Acuerdo 924 Por el cual se aprueba la incorporación del cambio en los límites de generación y absorción de potencia reactiva de las unidades de las unidades de la planta de generación Porce III y las respectivas curvas de carga

924

2 Febrero, 2017

Curva de cargabilidad Unidades 1, 2, y 3 de Porce III:

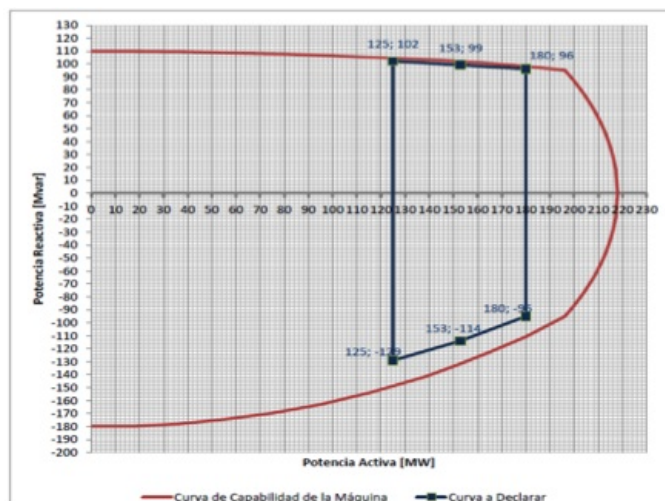
- 1** Aprobar la declaración de una nueva curva operativa de carga de las unidades de la planta de generación Porce III, en las que se define la capacidad para entrega y absorción de potencia reactiva de la unidad en

función de la potencia activa generada.

Parámetros a declarar unidades 1, 2, y 3 de Porce III

Sobreexcitación		Subexcitación	
P [MW]	Q [Mvar]	P [MW]	Q [Mvar]
125	102	125	-129
153	99	153	-114
180	96	180	-95

Curva de cargabilidad unidad 4 Porce III.

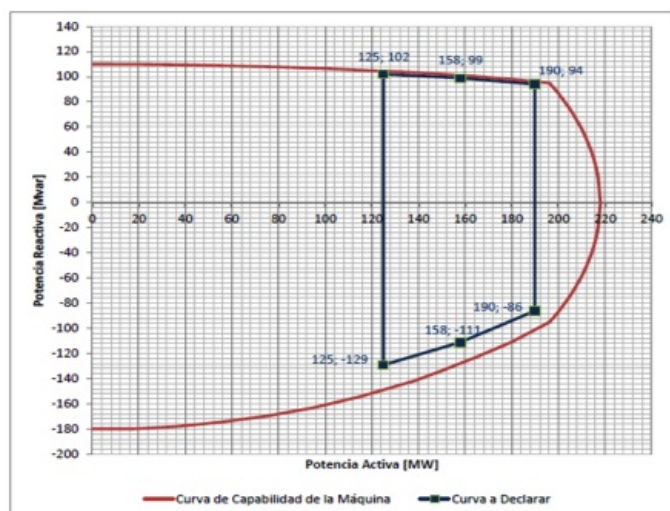
Parámetros a declarar unidad 4 Porce III.

P [MW]	Q [Mvar]	P [MW]	Q [Mvar]
125	102	125	-129
158	99	158	-111
190	94	190	-86
